安子島小学校 通学路の合同点検

《安子島小学校の通学路》①②③④熱海町安子島 地内（県道 安子島停車場線）

【対策会議：安子島小学校】

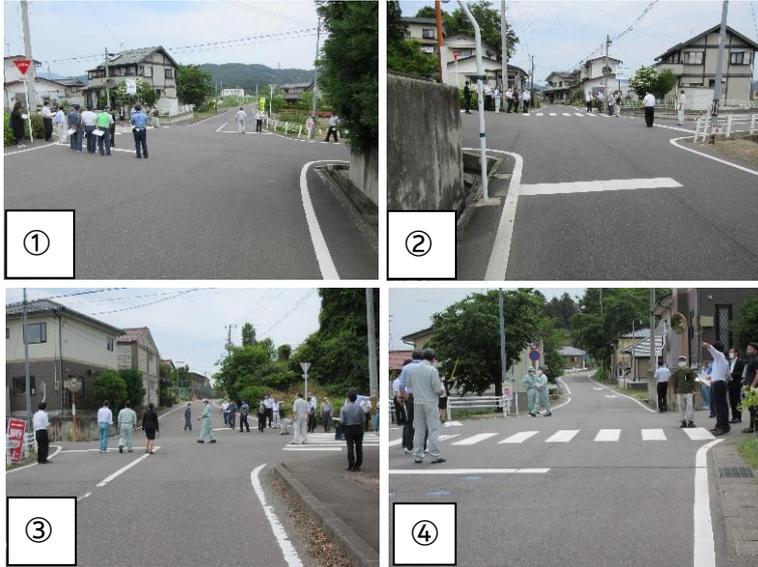
安子島小学校では、学校北東側に隣接する県道：安子島停車場線の交差点について点検が行われました。

この交差点南側を走る県道は幅員が広い下り坂で、坂の勾配により交差点に向けてスピードが出やすい形状になっています。さらに、交差点手前では道路脇の植栽により『止まれ』の標識を視認するのが難しい状況です。ドライバーが交差点に気付かず通過する恐れがあることから、現在児童はこの交差点を横断せず迂回路として西側の市道を横断しています。

こうした状況を受けて、対策会議では、交差点の視認性を高めるために『止まれ』の路面標示の設置や（地域の方のご協力による）植栽の剪定等について検討されました。また、停止線をドライバーから見やすい位置に移設するなど、交差点部の改良についても協議されました。

- ◎ 『止まれ』の路面標示の設置
- ◎ 停止線の移設
- ◎ 幅員の狭さく
- ◎ カーブミラーの調整
- ◎ 植栽の剪定 等
